DOCUMENTAZIONE PREVISIONALE DI IMPATTO ACUSTICO

Installazione di impianto fotovoltaico denominato
Cava Manzona
località Savio

Committente: **CM Solar srl**

RISPOSTA ALLE OSSERVAZIONI DELLA REGIONE EMILIA ROMAGNA

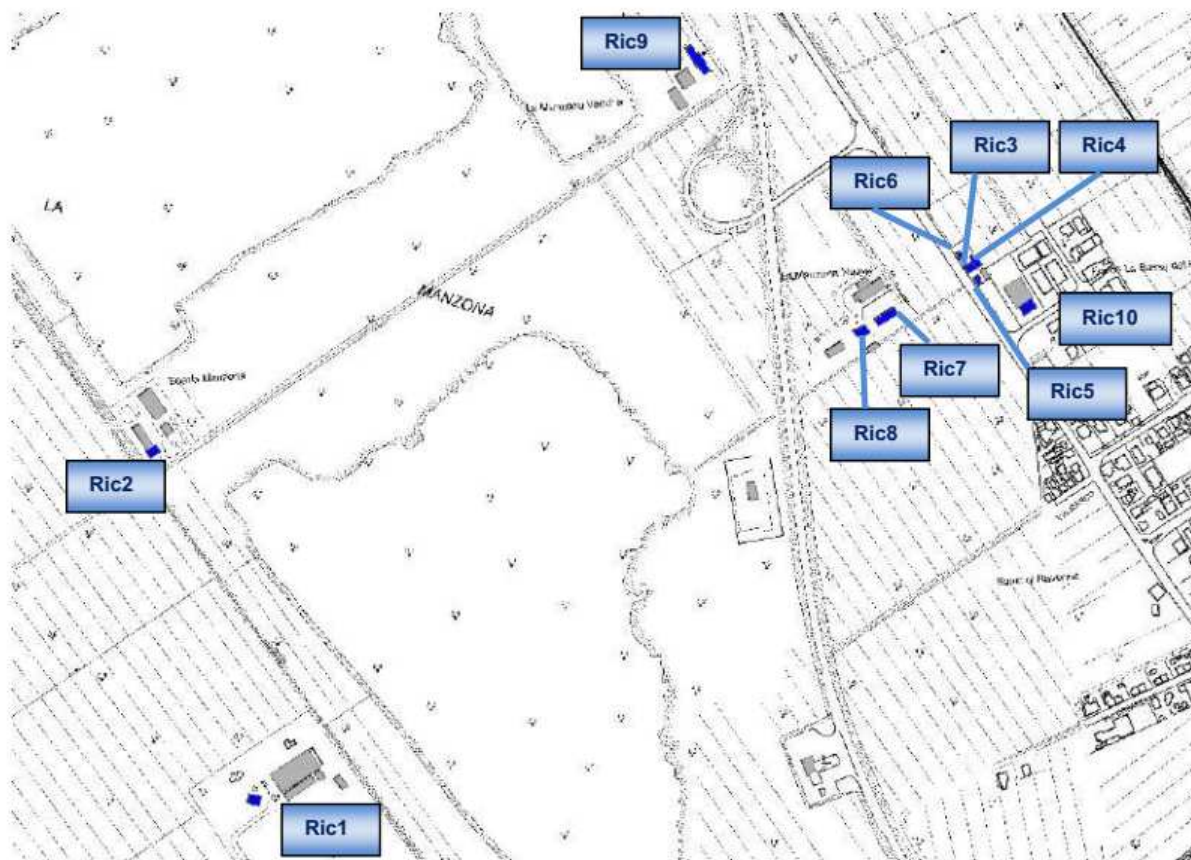
Nella valutazione degli impatti cumulativi non sono stati valutati gli impatti sinergici (in particolare dovuti al rumore ed alle emissioni in atmosfera) derivanti dall'attività estrattiva esistente posta al confine nord con l'area oggetto di impianto.

Preme evidenziare che il Comune di Ravenna, con Determinazione Dirigenziale n. 812/2022 del 14/04/2022, ha concluso positivamente il procedimento di verifica di assoggettabilità a VIA del progetto denominato "realizzazione nuova area impianti e variante al progetto di sistemazione finale della Cava

Manzonia" presentato da Impianti Cave Romagna S.r.l.. Tale progetto prevede lo spostamento degli impianti di lavorazione del materiale estratto nella porzione Sud dell'area di cava e la sistemazione finale tramite il tombamento parziale del lago di cava. Dalla valutazione degli elaborati presentati per il presente progetto, si ritiene che negli stessi non si tenga conto della modifica progettuale apportata a seguito del procedimento di screening sopra citato, soprattutto in termini di emissioni in atmosfera e di emissioni acustiche in riferimento al recettore denominato R2 che risulta quello maggiormente interessato. Pertanto, si chiede che venga presentata una valutazione complessiva che tenga conto delle possibili interferenze tra i due progetti sia in fase di cantiere (nel caso presentino coincidenze temporali) sia in fase di esercizio.

Effettuando la somma energetica dei due valori riportati (40.4+52.8) si ottengono 53.0 dBA. Il valore comporta il rispetto dei limiti assoluti di immissione in periodo diurno ed il rispetto del limite differenziale di immissione per non raggiungimento del limite di applicabilità (50 dBA all'interno dell'ambiente abitativo, ovvero 53 dBA in facciata). Qualora si volesse in via del tutto cautelativa anche calcolare il differenziale si può procedere in tal senso:

- rumore ambientale 53.0 dBA
- rumore residuo 52.8 dBA
- differenziale 0.2 dB

Il differenziale è inferiore ai 5 dB previsti da normativa per il periodo diurno.

In conclusione si può affermare che l'impatto acustico cumulativo previsto dai due progetti consente il rispetto di tutti i limiti di legge previsti nel campo dell'acustica ambientale in R2 in periodo diurno.
